**Avis de la Mission Régionale d'Autorité environnementale
Nouvelle-Aquitaine
sur le projet de centrale solaire agrivoltaïque au sol
à Verrières (86)**

AVIS NA-2026-015993/A P

Localisation du projet : Commune de Verrières (86)
Maître d'ouvrage : Société ZE ENERGY 6
Avis émis à la demande de l'Autorité décisionnaire : Le Préfet de la Vienne
En date du : 30 mars 2026
Dans le cadre de la procédure d'autorisation : Permis de construire
L'Agence régionale de santé et le Préfet de département au titre de ses attributions dans le domaine de l'environnement ayant été consultés.

Plan de localisation des différents projets de la grappe de parcs agrivoltaïques développées par ZE Energy – page 37 de l'étude d'impact.

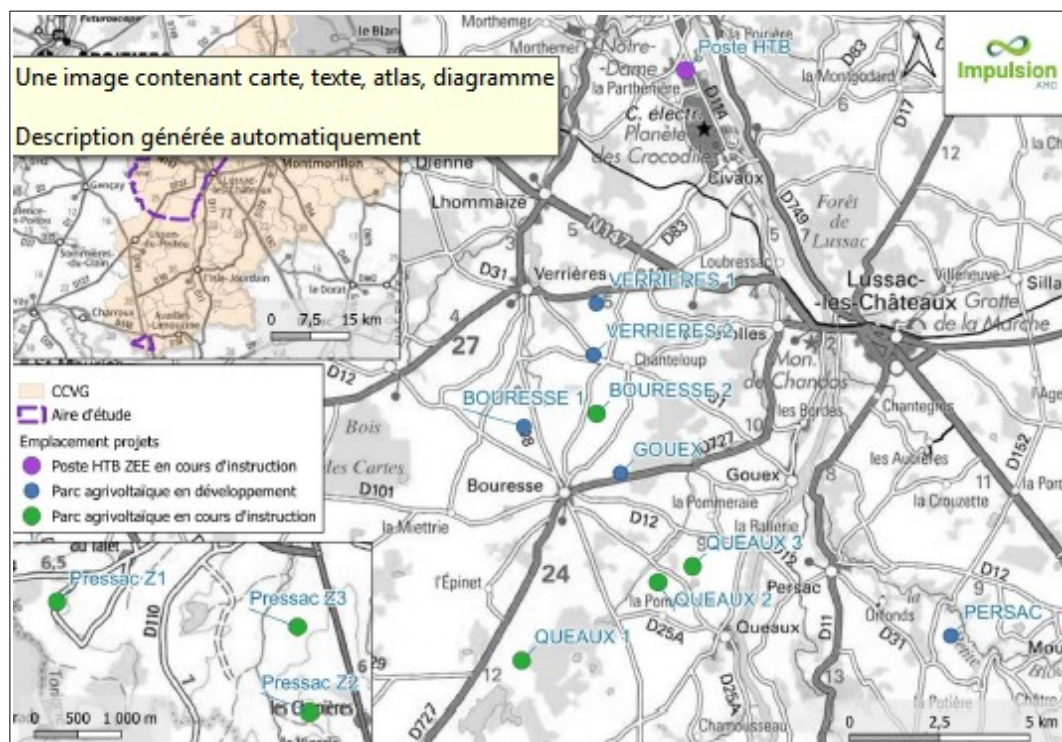
La MRAe recommande d'être vigilant sur les dossiers déposés dans le cadre de ce projet d'aménagement global en visant les bons intitulés de projet. Ici, il conviendra de confirmer dans l'étude d'impact et le résumé non technique que le dossier concerne le projet de Verrières et non celui de Queaux, plusieurs fois mentionné.

Par ailleurs, la MRAe recommande de questionner la notion de périmètre du projet, en application de l'article L122-1 III 5° du Code de l'environnement qui précise qu'un projet doit être appréhendé dans sa globalité, y compris lorsqu'il est constitué de plusieurs opérations ou phases fonctionnellement liées. Ici, le projet de Verrières s'inscrit dans un projet plus large d'aménagement visant à développer plusieurs centrales photovoltaïques sur le territoire, tous liés pour le raccordement à un poste privé également à créer. Il est rappelé que les installations photovoltaïques ayant une puissance supérieure à 50 MWc doivent disposer d'une autorisation d'exploiter du ministre en charge de l'énergie (R.111-2 du Code de l'énergie).
